**Elettrodotto 380 kV in DT "Gissi-Larino-Foggia"**

**Integrazioni volontarie allo Studio di Impatto Ambientale  
Analisi alternative di progetto – Nota tecnica**

**Figura 39 - Tracciato e alternativa n°11 su ortofoto con fascia di fattibilità condivisa, in viola le ottimizzazioni**

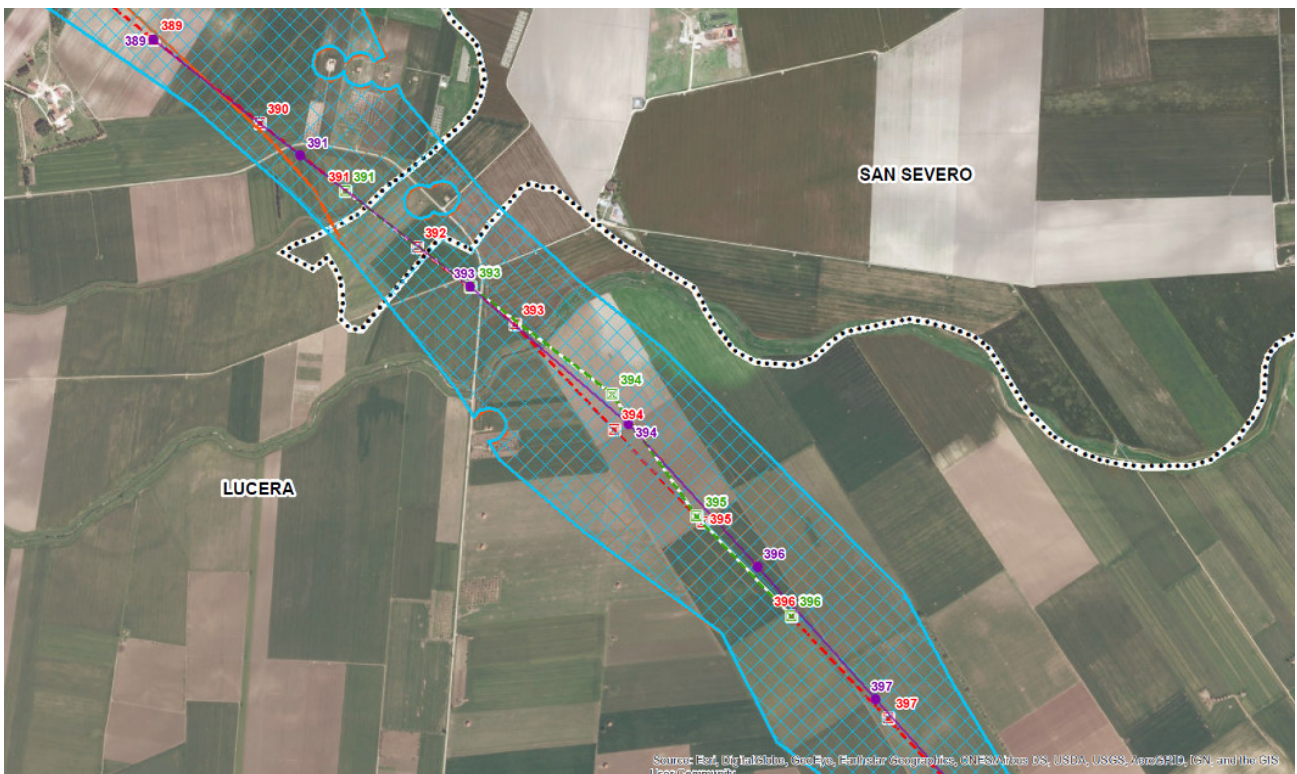
La modifica si rende necessaria per eliminare l'interferenza con l'area AP di alta pericolosità in risposta alla richiesta espressa dall'AdB Puglia e citata nel paragrafo.

Il nuovo tracciato ottimizzato necessita di elevare i sostegni con conseguente eliminazione degli originari sostegni n. 390, 392 e 395 con diminuzione del numero di sostegni necessari da 12 del tracciato in iter istruttorio a 9 dell'alternativa 11 proposta. Le lunghezze sono quasi invariate con sviluppo inferiore dell'alternativa di 20 m.
